Nasz znak: ZP.271.3.2020

Dotyczy: postępowania o udzielenie zamówienia publicznego w trybie przetargu nieograniczonego na **„Budowę ciągu pieszo – rowerowego wraz z rozbudową oświetlenia ulicznego wzdłuż drogi powiatowej Nr 1430N w Różnowie w ramach Kompleksowego projektu zwiększającego ekomobilność na terenie Gminy Dywity”**

Zamawiający działając na podstawie art. 38 ust. 1 ustawy Prawo zamówień publicznych (t.j. Dz. U. z 2019 r. poz. 1843) przekazuje wyjaśnienia treści SIWZ:

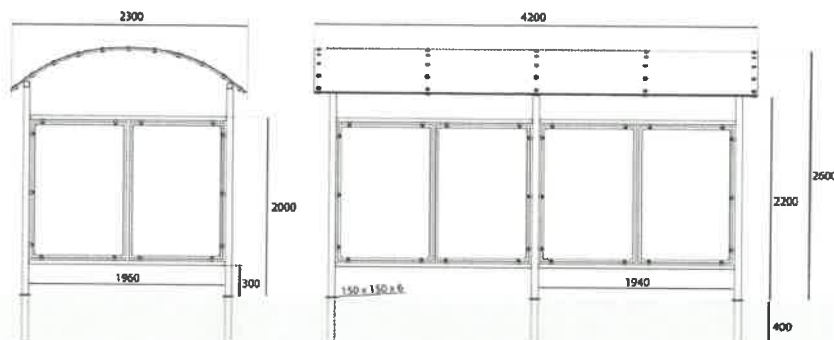
Zgodnie z pozycją 6.1 przedmiaru robót należy wykonać parking typu PARK&RIDE. Zwracamy się z prośbą o załączenie rysunków poglądowych wiaty oraz stojaków rowerowych.

Zamawiający informuje, że w wycenie należy uwzględnić dostawę i montaż 2 wiaty typu Park & Ride równoważne do występujących już na terenie Gminy Dywity tj. na ścieżce pieszo – rowerowej Dywity – Różnowo.

Zamawiający zamieszcza zdjęcie wiaty na istniejącej ścieżce.

Przykładowe rozwiązanie techniczne poniżej:

Dane techniczne:

- ilość stanowisk: 10
- montaż: do przykręcenia (śruby 24 szt. x Ø 12mm) lub do wbetonowania
- mocowanie: do przykręcenia lub wbetonowania
- wysokość wiaty: 260cm
- szerokość wiaty: 420cm
- głębokość wiaty: 230cm
- zadaszanie materiał: poliwęglan komorowy-przezroczysty 0,8cm
- konstrukcja nośna: profile 50x50x2mm
- konstrukcja zadaszania: profile 50x30x2mm
- materiał konstrukcji: stal ocynkowana m. ogniową
